**Modulo per la presentazione delle osservazioni per i piani/programmi/progetti sottoposti a procedimenti di valutazione ambientale di competenza statale**

**ID: Codice procedura (ID\_VIP/ID\_MATM): 12691**

**“Progetto di un impianto eolico denominato “Pitigliano” ubicato nei comuni di Pitigliano (GR) e Sorano (GR) costituito da 20 (venti) aerogeneratori di potenza nominale 7,0 MW per un totale di 140,0 MW con relative opere connesse ed infrastrutture indispensabili”**

Immagine 1. Vincoli ex art. 136 del CBC dal PIT della Regione Toscana e zona approssimativa dove è progettato l'impianto industriale.

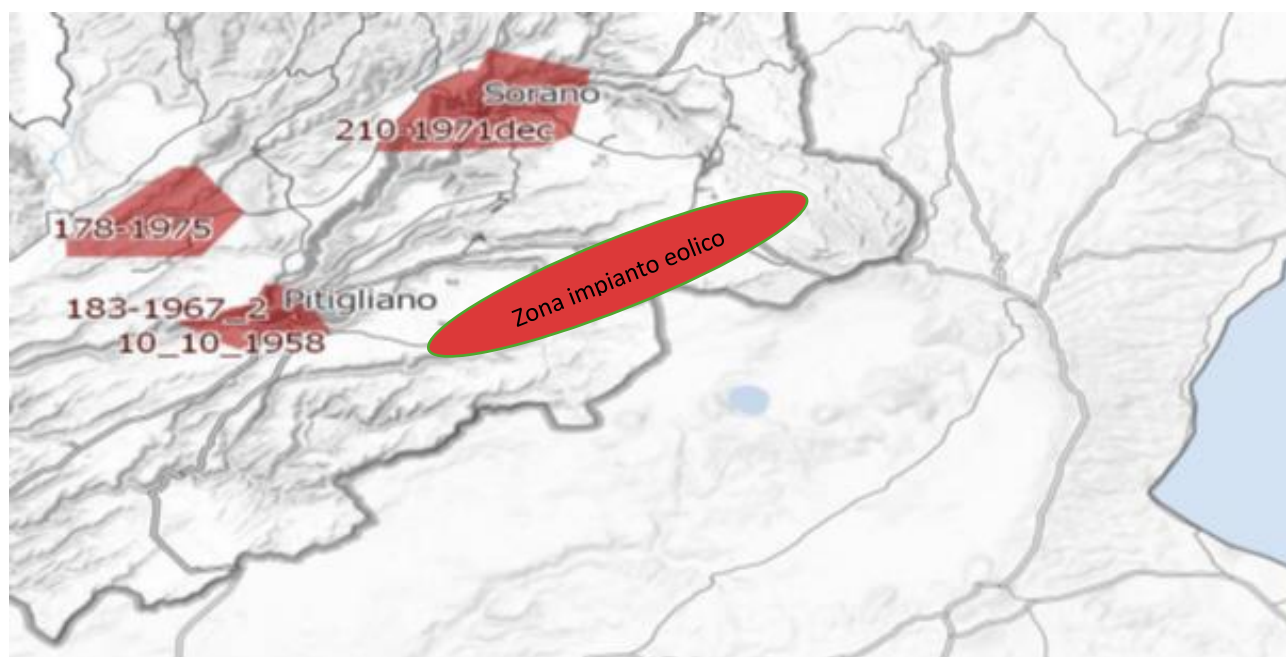
*Inoltre, come sostiene la Proponente parte dell'impianto si verrebbe a trovare a 3,5 km dal centro abitato di Sorano. Infatti, tre degli aerogeneratori WTG 08, 09, 10 sono addirittura all'interno delle fasce di rispetto dei 3 km del suo vincolo paesaggistico di notevole interesse pubblico ex art 136 del CBC. Si evidenzia che così si crea*

un'ulteriore incompatibilità con la tutela del Paesaggio.

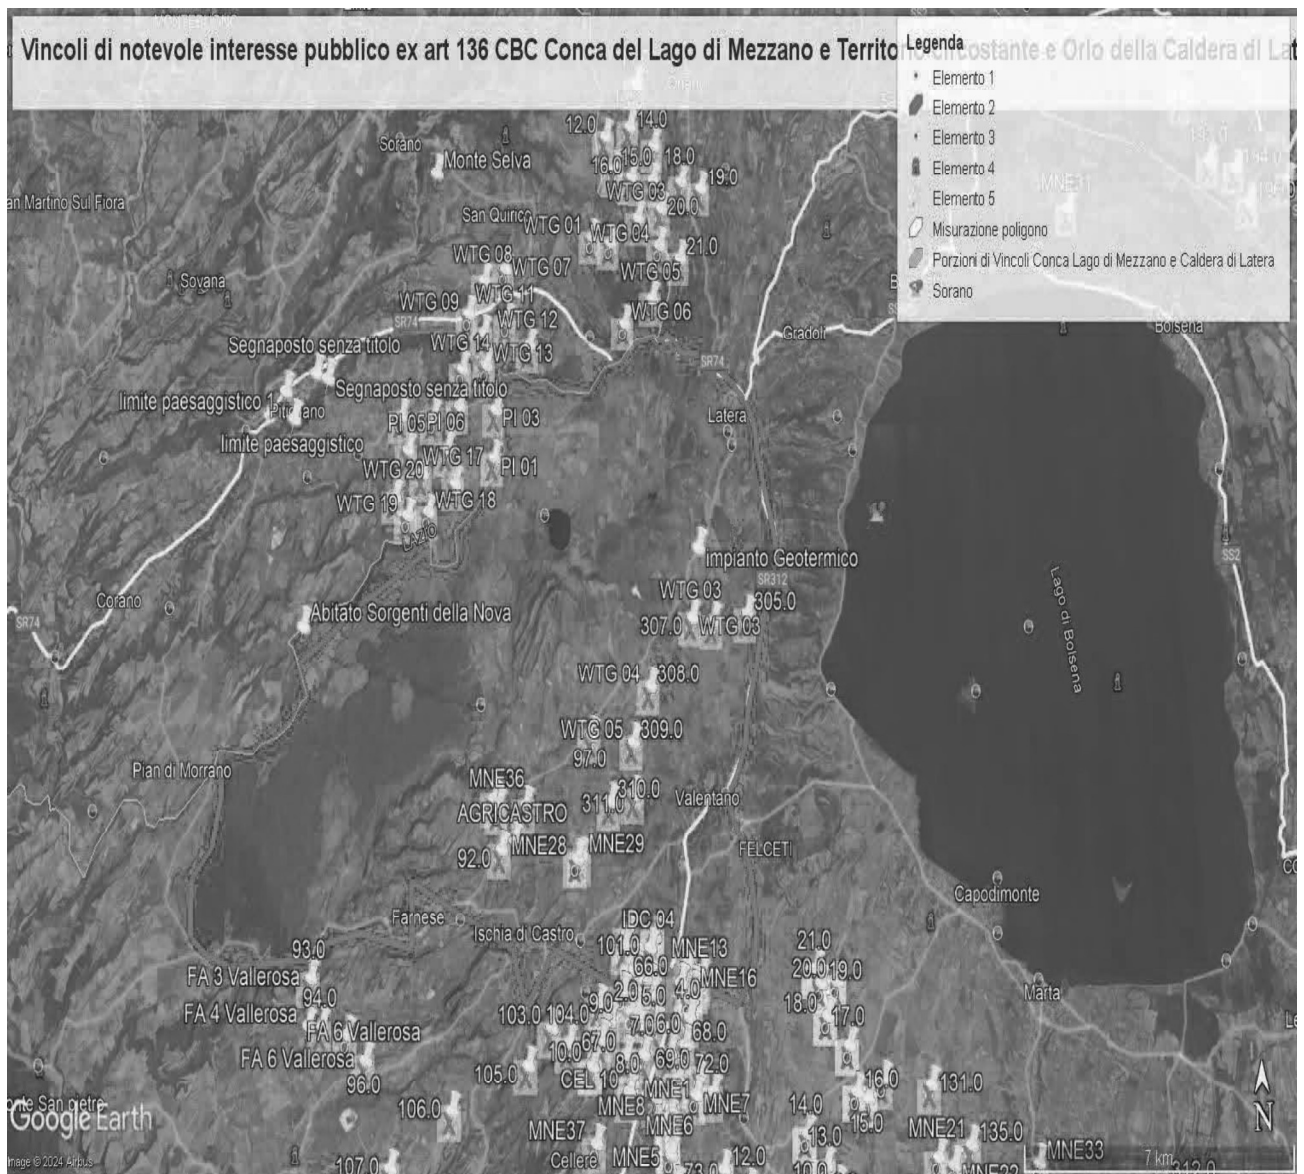
Quindi anche la Regione Lazio come Ente deputato dalla normativa nazionale a legiferare sulle aree idonee e non idonee si è espressa riguardo al fatto che abbia assolto ai doveri e alle quote stabilite dal PNIEC e in ambito regionale la provincia di Viterbo è stata quella con il più alto tasso di impianti FER tra tutte e quindi ormai satura ed il cumulo degli impianti FER installati, autorizzati e in progetto rappresenta una elevata criticità per la sostenibilità ambientale di ulteriori eventuali iniziative. L'impianto eolico “ Pitigliano” pur essendo “esterno al confine provinciale e regionale ma nelle sue immediate vicinanze ( a soli 100 metri i primi due aerogeneratori) oltre

ad impattare sul territorio e sulle economie di cinque Comuni del Lazio (Farnese, Onano, Latera, Valentano, Grotte di Castro e Gradoli ) si trova nelle fasce di rispetto dei Beni di notevole interesse pubblico come si è evidenziate nelle Osservazioni precedenti e crea degli impatti negativi anche sui beni naturalistici come verrà dettagliato nell'Osservazione relativa alla Vinca. Inoltre, andrebbe a sommarsi al già enorme cumulo di impianti eolici e fotovoltaici e geotermici che creano una elevata criticità ambientale nella provincia di Viterbo e interferiscono anche con il territorio toscano come si può vedere dalle varie immagini dell'Allegato n. 1.

**IMMAGINE n. 2** Impianto eolico industriale “Pitigliano” e distanze aerogeneratori dai Vincoli della Conca del Lago di Mezzano...

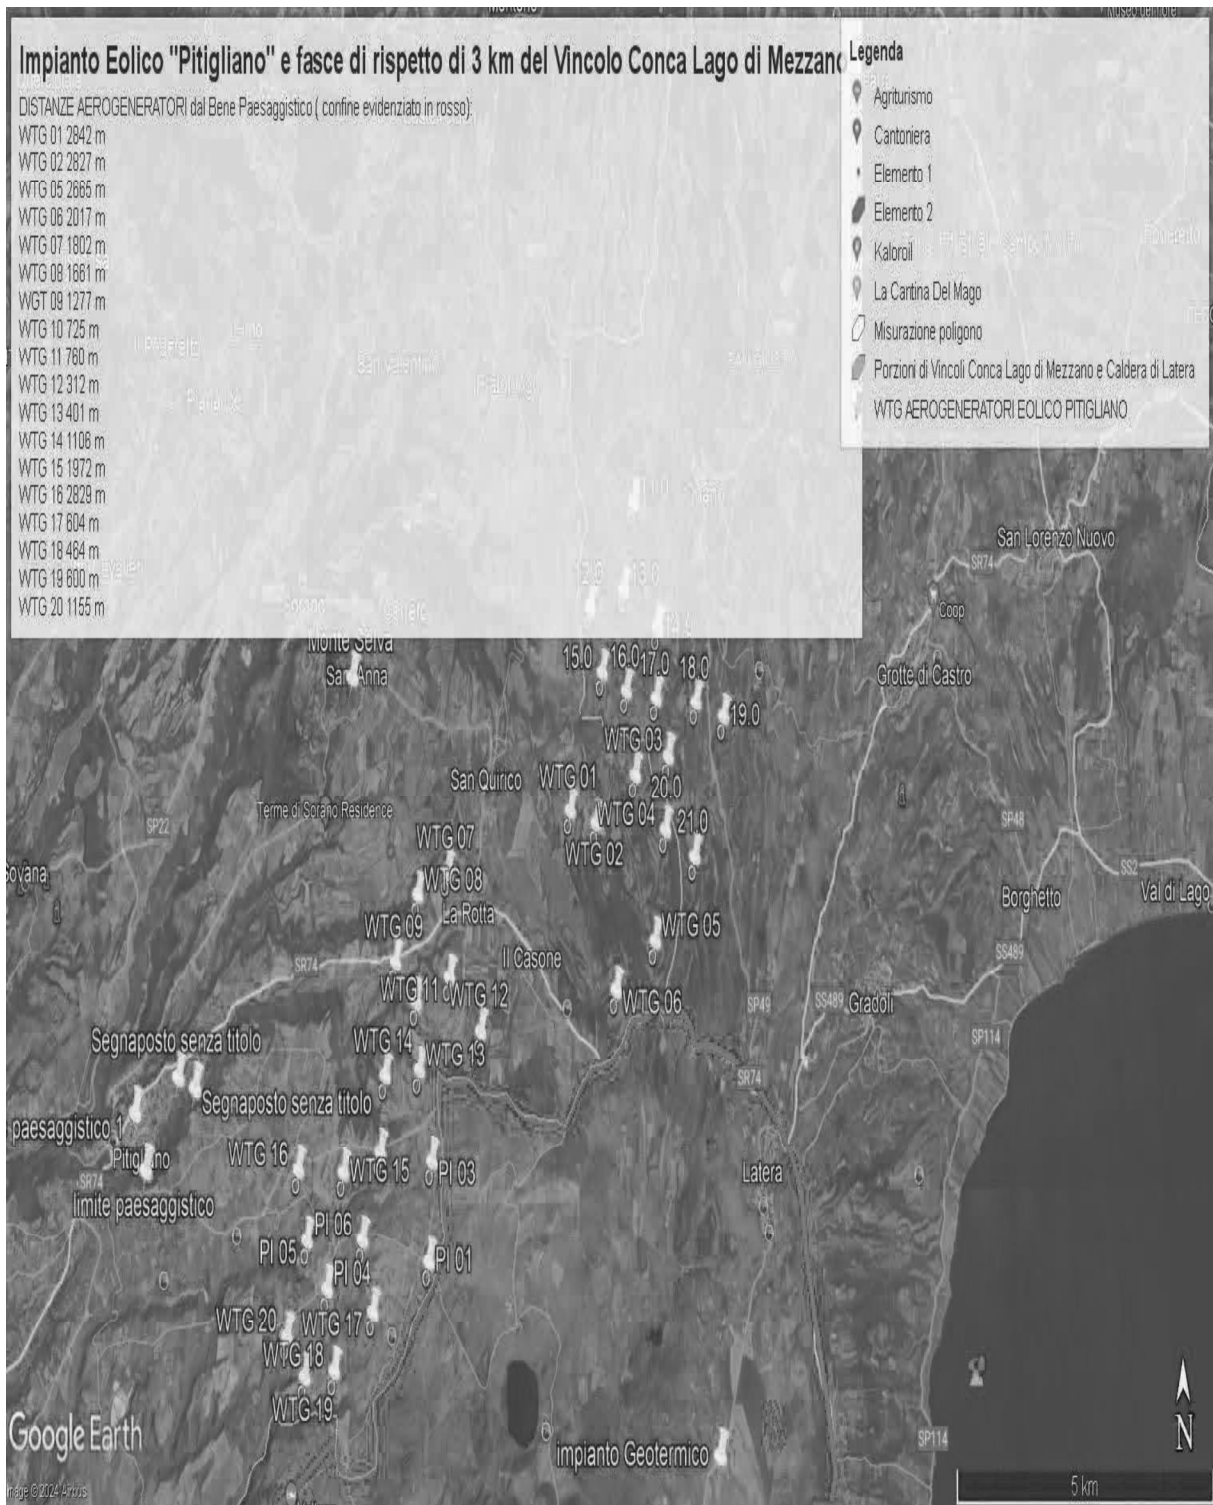
Come è illustrato nell'immagine si ribadisce che l'impianto industriale "Pitigliano" ricade completamente all'interno delle fasce di rispetto dei due vincoli di notevole

interesse pubblico e lambisce quelle di un terzo vincolo e quindi come affermato dal Consiglio di Stato nelle sentenze citate, l'impianto è insediato in area non idonea ai sensi dell'art. 20 comma 8 lettera c quater del D.Lgs. n. 199/2021 e ss.mm.ii al contrario di quanto sostiene la proponente.

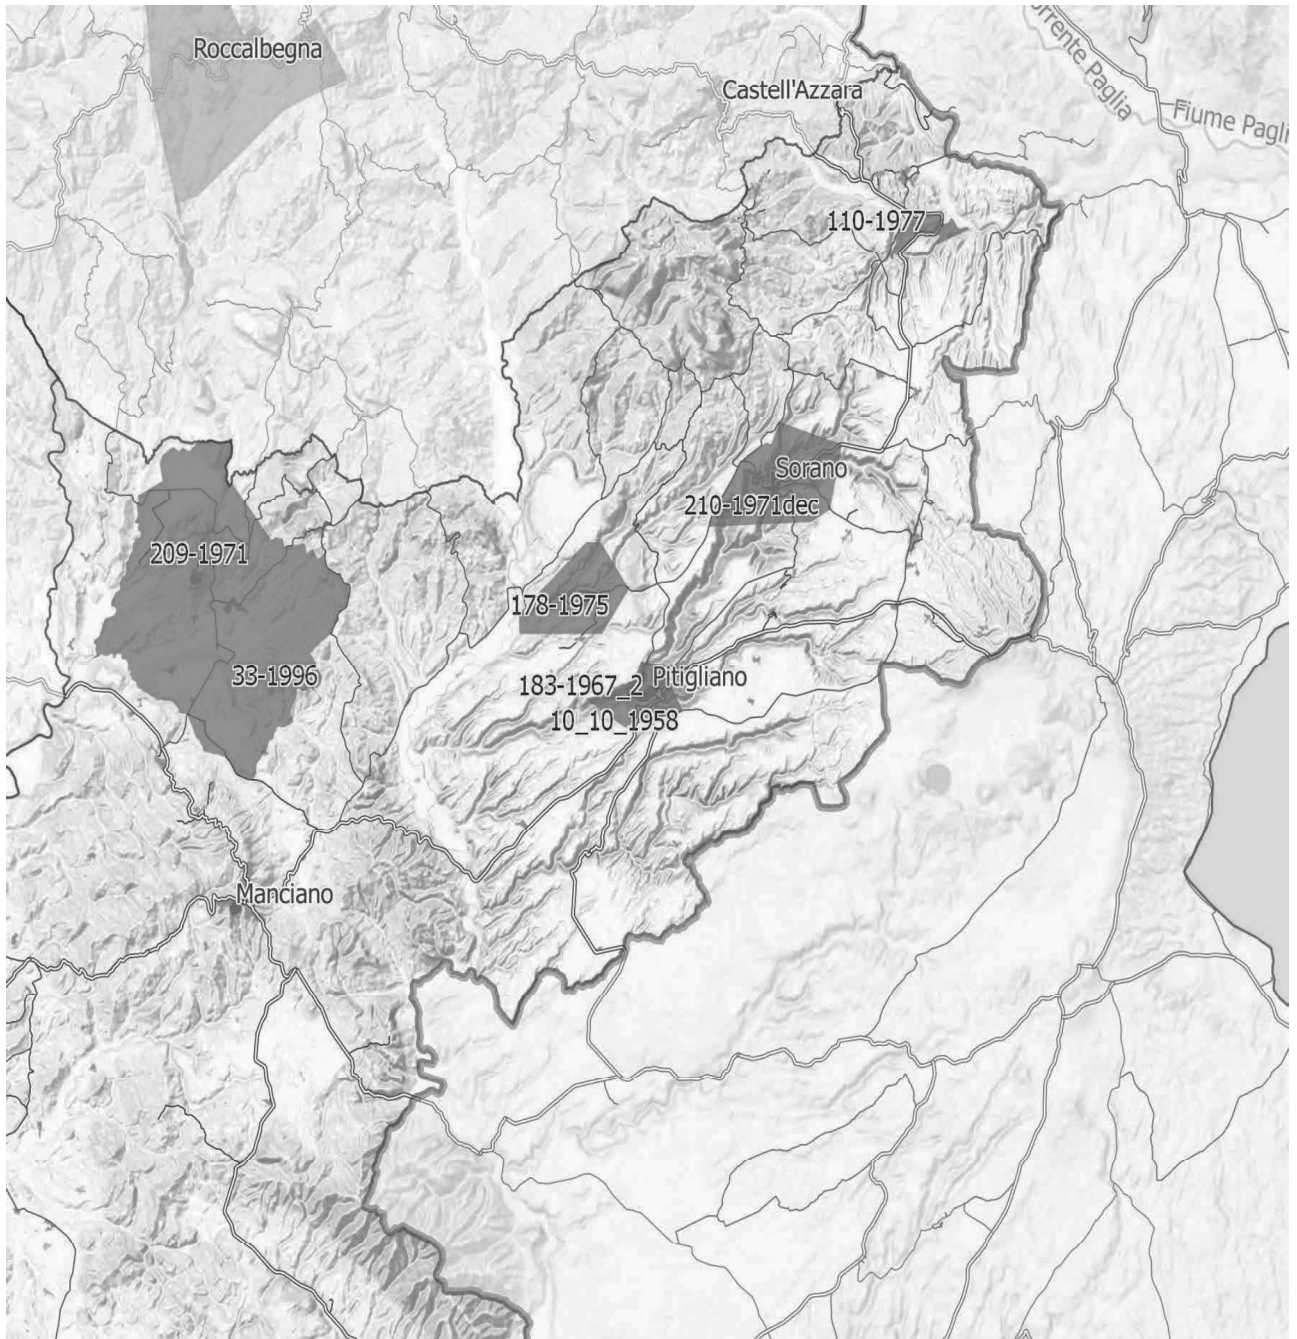
**IMMAGINE n. 4** Si evidenzia che i tre aerogeneratori WTG 07, WTG 08 e WTG 09 impattano con il vincolo paesaggistico di notevole interesse pubblico del Centro Storico di Sorano. Il WTG 07 si troverebbe a 2828 m, WTG 08 2504 e WTG 09 2990. Il cavidotto dell'impianto invece impatta in buona parte del Vincolo paesaggistico ex art. 136 del CBC del Centro Storico di Pitigliano.

**IMMAGINE n 5.** Mappa eolici elaborata dall'Associazione Amici della Terra. La mappa evidenzia il cumulo degli impianti tra Lazio e Toscana.

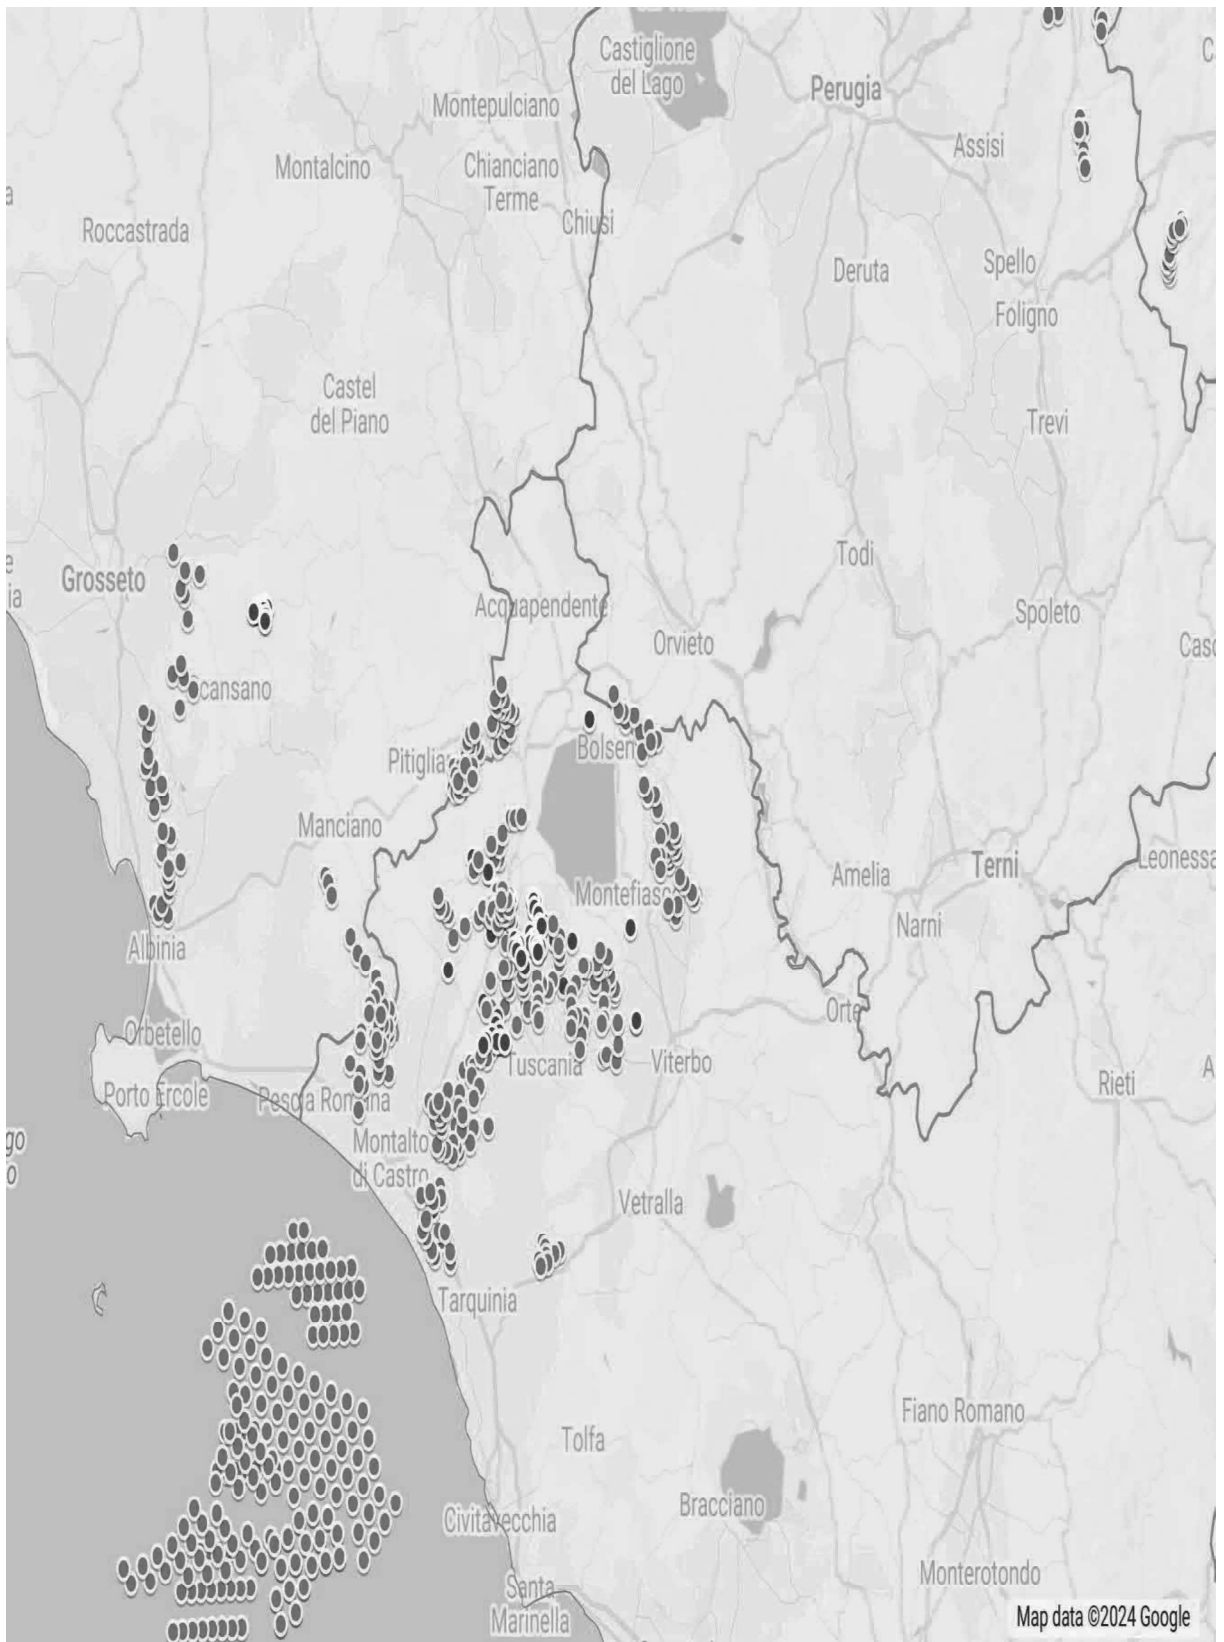
Riguardo al cumulo degli impianti FER, le mappe prodotte dalla proponente riguardano, come già evidenziato, soltanto una parte molto piccola degli impianti FER dell'area intermedia e vasta e in particolare di quelli eolici che contribuiscono a creare un notevole cumulo e la saturazione del territorio tosco laziale. Riguardo al cumulo dei soli impianti eolici si riporta la mappa dell'intervisibilità degli impianti eolici elaborata dall'Associazione nazionale “Amici della Terra”.
